Modulo per la presentazione delle osservazioni per i piani/programmi/progetti sottoposti a procedimenti di valutazione ambientale di competenza statale

ID: Codice procedura (ID_VIP/ID_MATTM): 12691

“Progetto di un impianto eolico denominato “Pitigliano” ubicato nei comuni di Pitigliano (GR) e Sorano (GR) costituito da 20 (venti) aerogeneratori di potenza nominale 7,0 MW per un totale di 140,0 MW con relative opere connesse ed infrastrutture indispensabili”

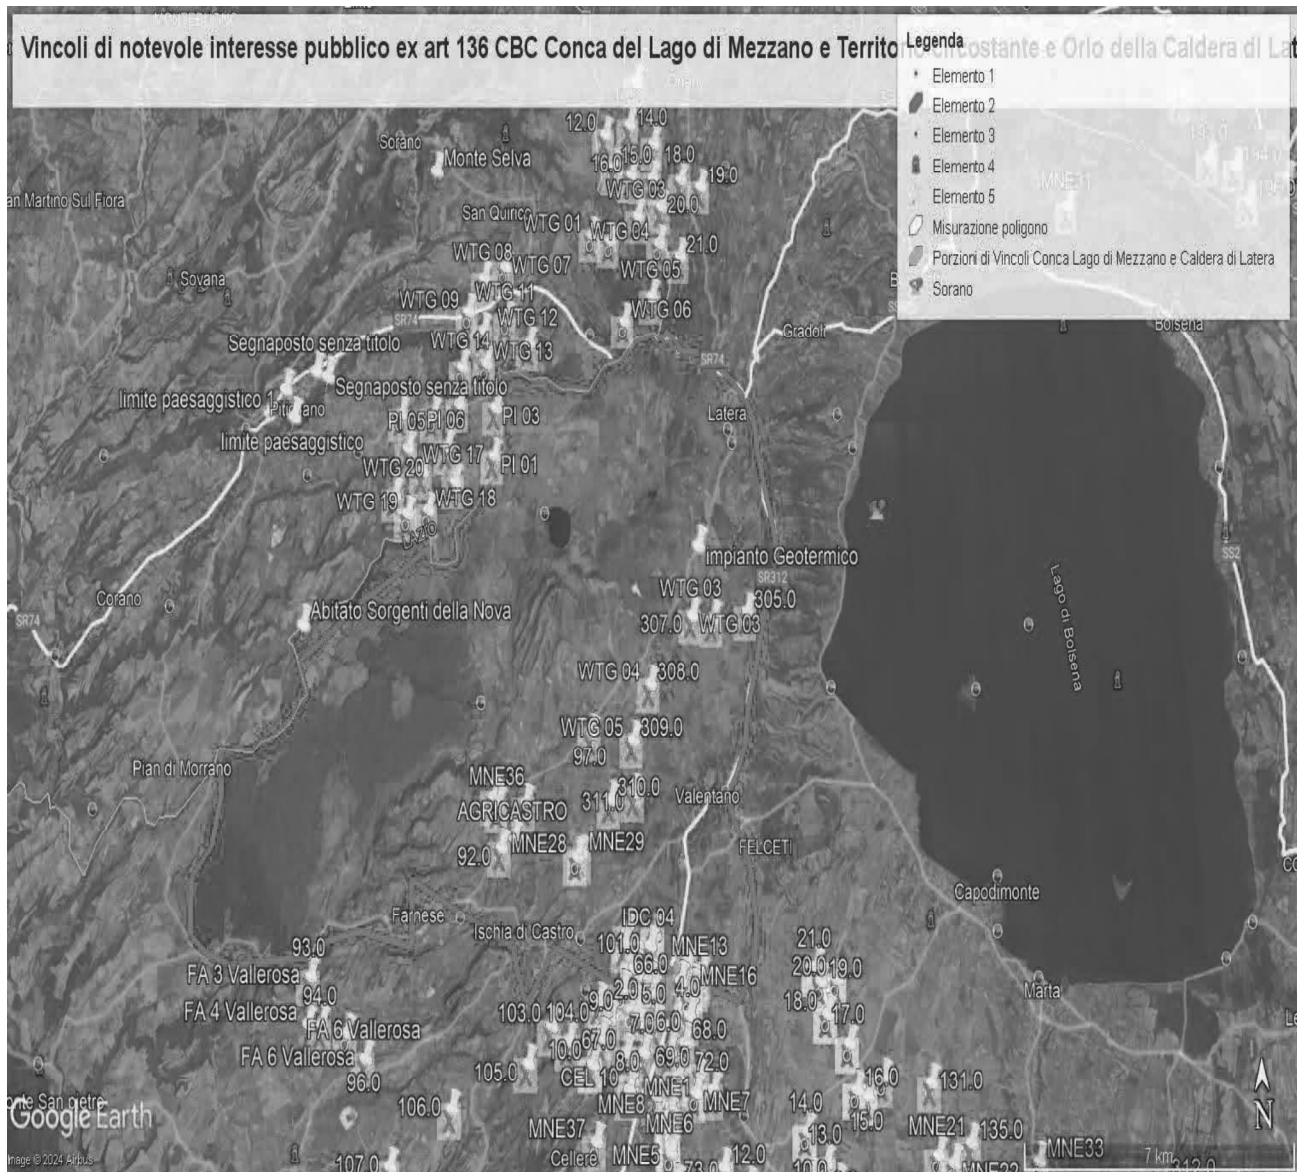
Al contrario di quanto sostiene la proponente, si evidenzia che l'impianto eolico industriale citato non solo ricadrebbe con tutti e 20 gli aerogeneratori all'interno delle fasce di rispetto di 3 km di due vincoli paesaggistici di notevole interesse pubblico esistenti nella Regione Lazio e con una parte di essi nel vincolo paesaggistico del Centro abitato di Sorano (GR) quindi in aree non idonee all'installazione di impianti di energia rinnovabile. Addirittura, alcuni aerogeneratori sarebbero ubicati a poche centinaia di metri dai perimetri dei due vincoli paesaggistici laziali ex art 136 del CBC. Ma la non idoneità dell'area non sarebbe certificata soltanto da questi vincoli paesaggistici ma anche dalle fasce di rispetto dei Beni della Parte seconda del CBC numerosi nel territorio interessato dal progetto dell'impianto eolico. Infatti la Proponente a pag 11 del SIA scrive: *"L'area interessata si trova all'esterno delle aree SIN individuate in Toscana e dista circa: 2,8 km dal centro abitato di Pitigliano, 2,7 km dal centro abitato di Onano, 2,8 km dal centro abitato di Latera"*. Quindi l'impianto come certifica la proponente potrebbe ricadere all'interno delle fasce di rispetto dei Centri Storici dei paesi citati e comunque li lambirebbe. Incompatibile sarebbe l'ubicazione di una parte del cavidotto che ricadrebbe nelle fasce di rispetto

Come è illustrato nell'immagine si ribadisce che l'impianto industriale "Pitigliano" ricade completamente all'interno delle fasce di rispetto dei due vincoli di notevole

IMMAGINE n. 2 Impianto eolico industriale “Pitigliano” e distanze aerogeneratori dai Vincoli della Conca del Lago di Mezzano...

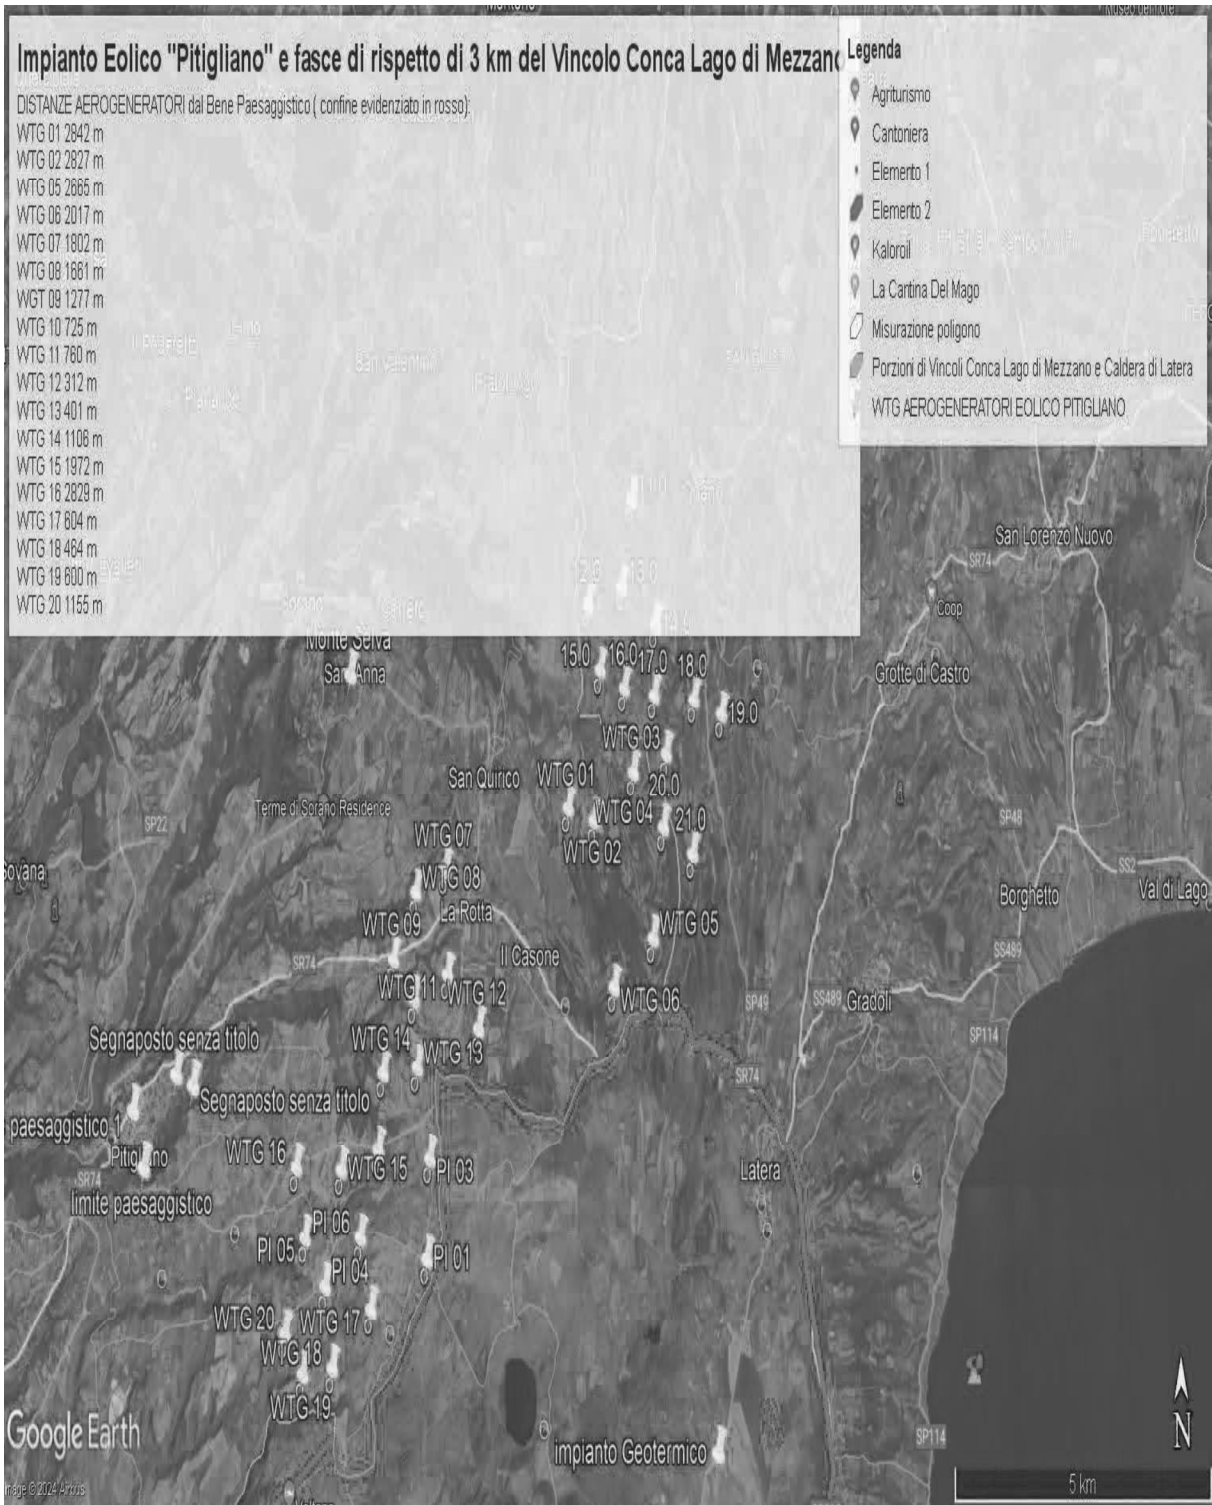
interesse pubblico e lambisce quelle di un terzo vincolo e quindi come affermato dal Consiglio di Stato nelle sentenze citate, l'impianto è insediato in area non idonea ai sensi dell'art. 20 comma 8 lettera c quater del D.Lgs. n. 199/2021 e ss.mm.ii al contrario di quanto sostiene la proponente.

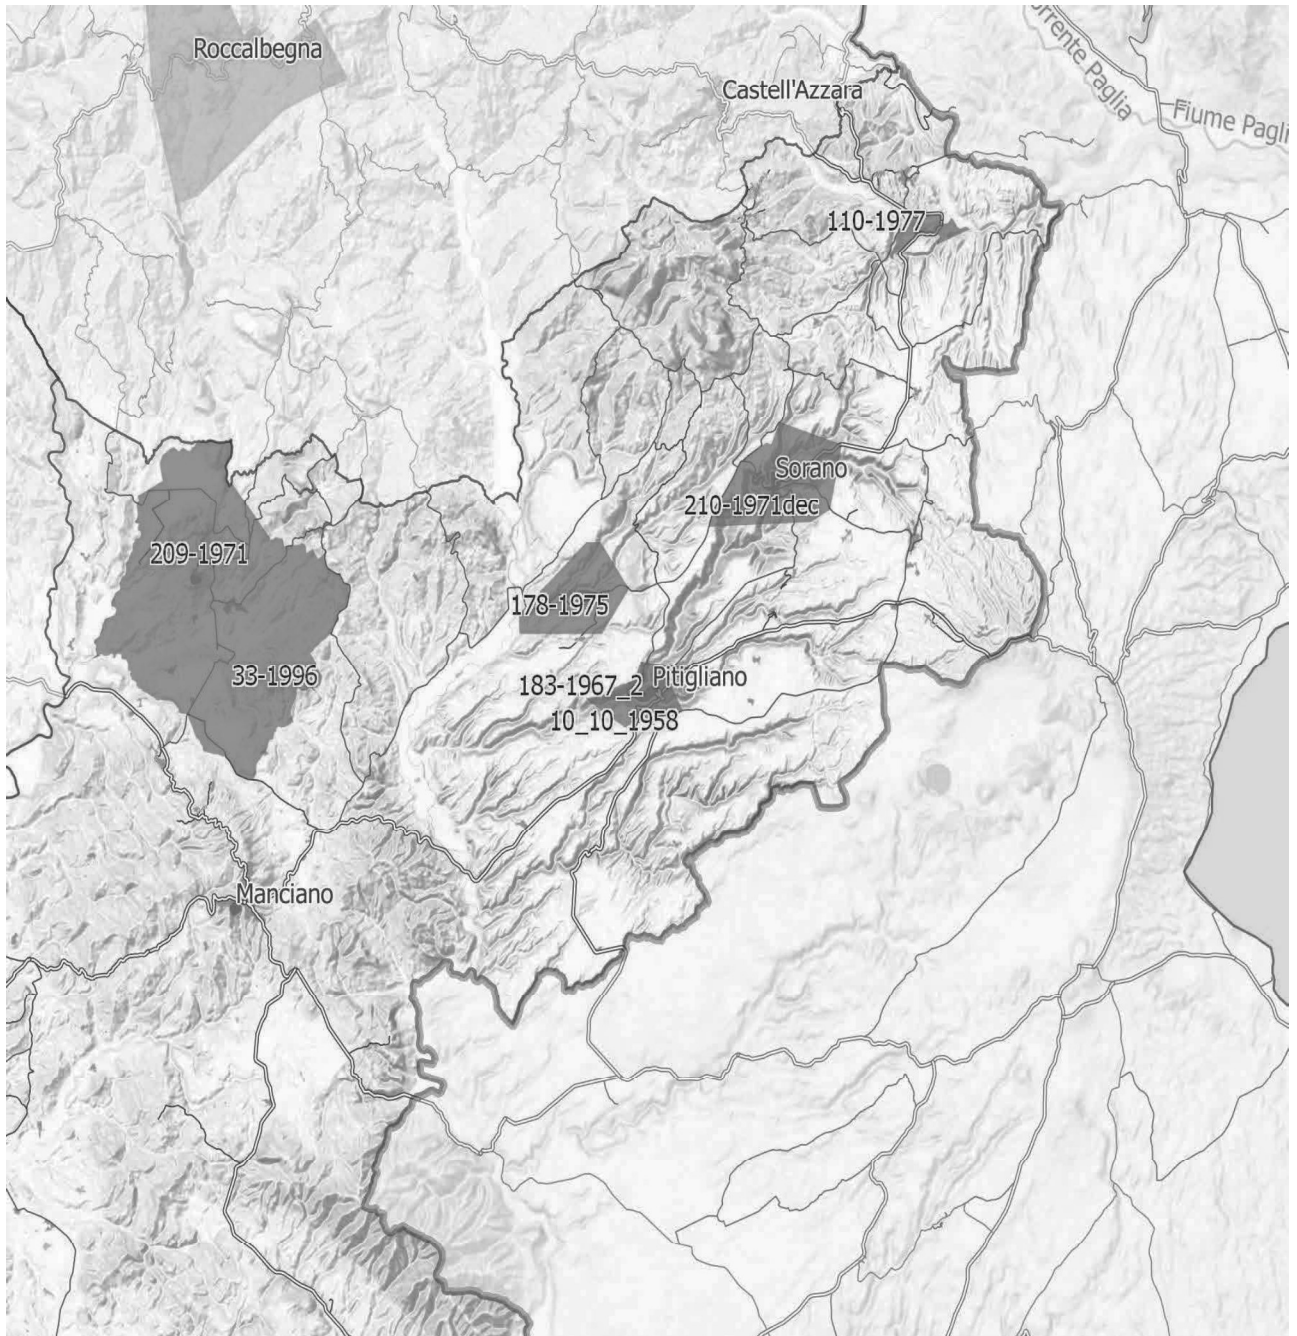
Inoltre, come sostiene la Proponente parte dell'impianto si verrebbe a trovare a 3,5 km dal centro abitato di Sorano. Infatti, tre degli aerogeneratori WTG 08, 09, 10 sono addirittura all'interno delle fasce di rispetto dei 3 km del suo vincolo paesaggistico di notevole interesse pubblico ex art 136 del CBC. Si evidenzia che così si crea

un'ulteriore incompatibilità con la tutela del Paesaggio.

IMMAGINE n 5. Mappa eolici elaborata dall'Associazione Amici della Terra. La mappa evidenzia il cumulo degli impianti tra Lazio e Toscana.

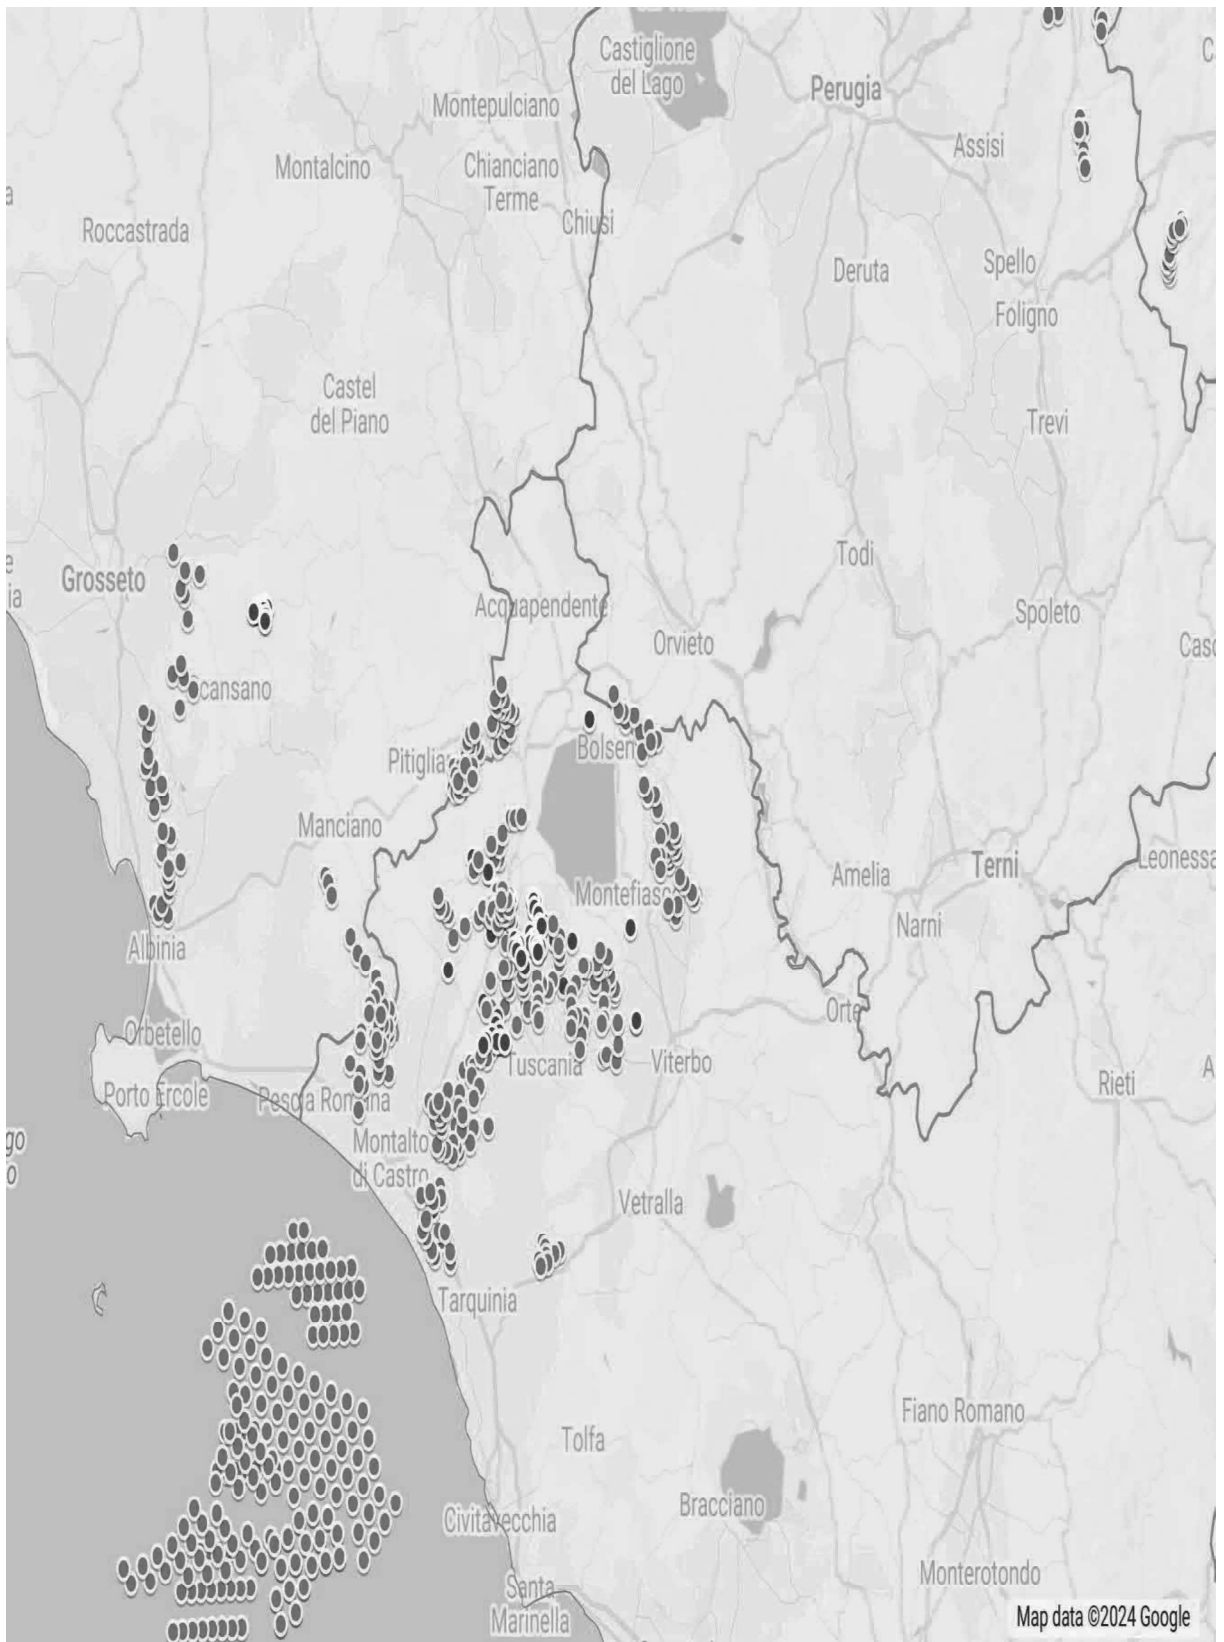
Riguardo al cumulo degli impianti FER, le mappe prodotte dalla proponente riguardano, come già evidenziato, soltanto una parte molto piccola degli impianti FER dell'area intermedia e vasta e in particolare di quelli eolici che contribuiscono a creare un notevole cumulo e la saturazione del territorio tosco laziale. Riguardo al cumulo dei soli impianti eolici si riporta la mappa dell'intervisibilità degli impianti eolici elaborata dall'Associazione nazionale “Amici della Terra”.

Se agli impianti eolici rappresentati qui sopra che non comprendono sia l'impianto eolico Pitigliano e le altre 14 pale del progetto eolico in verifica amministrativa sempre nel territorio di Pitigliano si aggiungono i migliaia di ettari (7000 fin'ora) di territorio occupato dagli impianti fotovoltaici e agrivoltaici e dalle altre tipologie appare chiaro il numero spropositato degli impianti FER nella bassa toscana e nella Tuscia.
